Tähelepanekud 26.09.2025

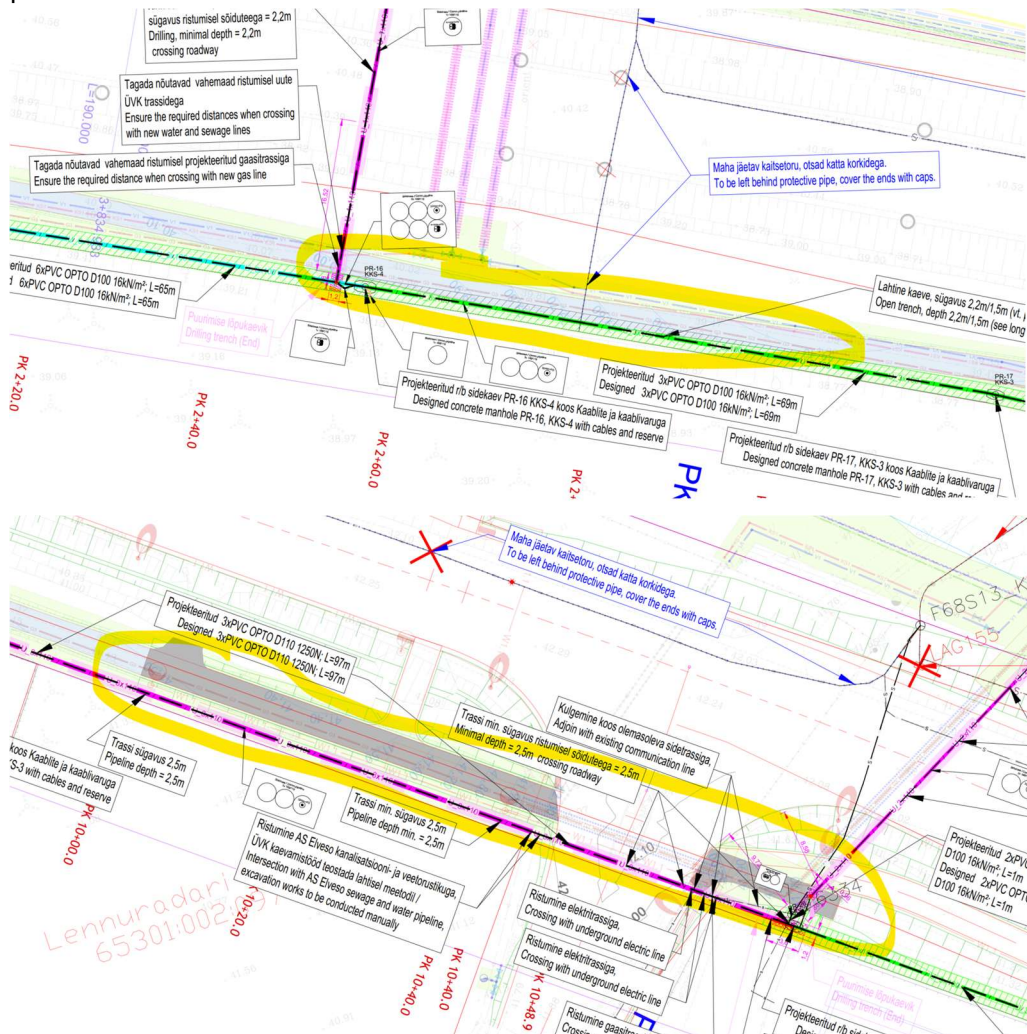
- Juhul kui sidetrass on rajatud, siis palume esitada teostusmöödistused rajatud sidetrasside kohta.
- Esitatud katete taastamise osa ei vasta nõuetele. Palume esitada komplektne katete taastamise projekt materjalide juurde. Palume kajastada üheselt katete taastamise osa nii projekti asendiplaanil kui katete taastamise projekti asendiplaanil. Hetkel ei ole võimalik üheselt mõista, mis ulatuses katendid taastatakse. Antud viirutustega kajastatud taastamise osa ei vasta nõuetele.

Palume selguse mõttes eemaldada hetkel kajastatud katete taastamise viirutused (haljastus, asfaltkate) ning kajastada asendiplaanil ja tingmärkides avatud kaeve kontuurid, et oleks üheselt mõisteta mis ulatuses avatud kaeve tehakse. Katete taastamise osa palume esitada eraldi projektina.

Lisaks juhime tähelepanu, et TRAM ei nõustu antud viirutusega kajastatud ulatuses kergliiklustee katte taastamisega, samuti ajutise freespuru katendiga Lennuradari tee piirkonnas.

- Palume nihutada sidetrass ja kaev viadukti muldest eemale nagu oli kajastatud varasemas versioonis.

kluku kasutusõiguse seadmise asendiplaan

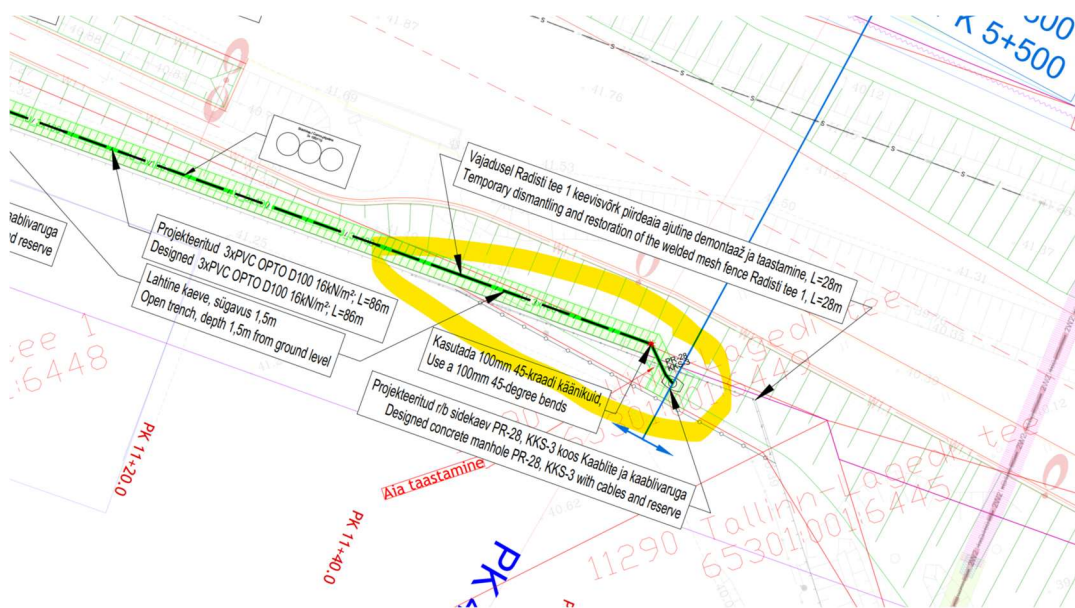
- Palume korrigeerida IKÕ plaane. Pindalad puudu.
